Oggetto: **[ID_VIP: 5870] CERIGNOLA (FG):** Progetto per la realizzazione di un impianto eolico denominato "ALPHA 6", costituito da 11 aerogeneratori da 6 MW ciascuno, per una potenza complessiva pari a circa 66 MW, da realizzarsi nel territorio comunale di Cerignola (FG).
Proponente: AEP S.r.l. (già ATS Engineering S.r.l.)

Parere tecnico istruttorio della Soprintendenza Speciale per il PNRR

Stralcio cartografico. Elaborazione della SS PNRR

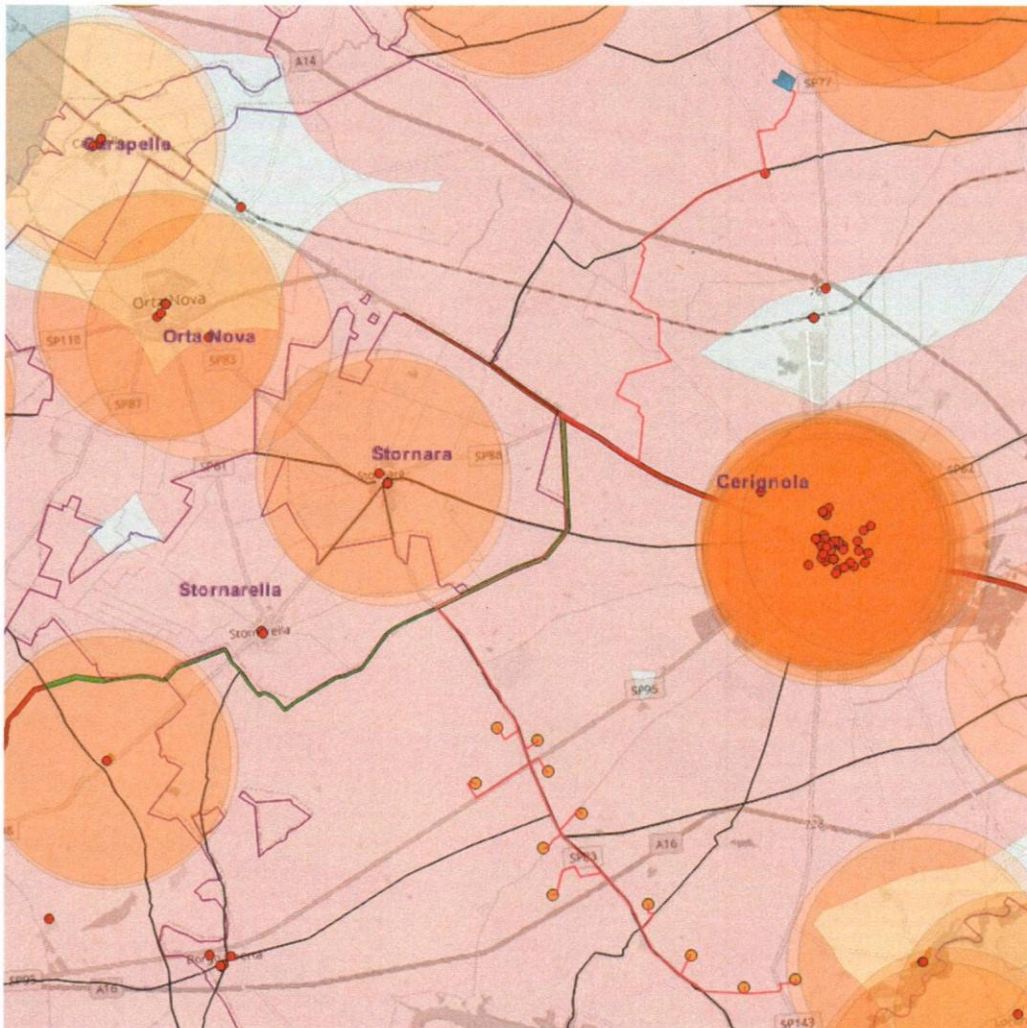
CONSIDERATO E VALUTATO, inoltre, che, dalla verifica effettuata ai sensi del D. Lgs. 199/2021, art. 20, co. 8, lettera c-*quater*, come da ultimo modificato D.L. 24 febbraio 2023, n. 13, art. 47, co. 2.1, il progetto in esame **non ricade in area idonea per l'installazione di impianti a fonti rinnovabili**, in quanto interferisce con la fascia di rispetto di beni sottoposti a tutela ai sensi della Parte II del D.lgs. 42/2004;

Nello specifico, il progetto si colloca totalmente nelle fasce di rispetto dei seguenti tratturi tutelati:

- Regio Tratturello Stornara-Montemilone
- Regio Tratturello Montegentile
- Regio Tratturello Candela-Montegentile
- Regio Tratturello Salpitello di Tonti Trinitapoli

In aggiunta, l'aerogeneratore all'estremità sud-orientale dell'impianto rientra nella fascia di rispetto del vincolo archeologico ARC0026 "Santa Maria di Ripalta" DM del 14/03/1995.
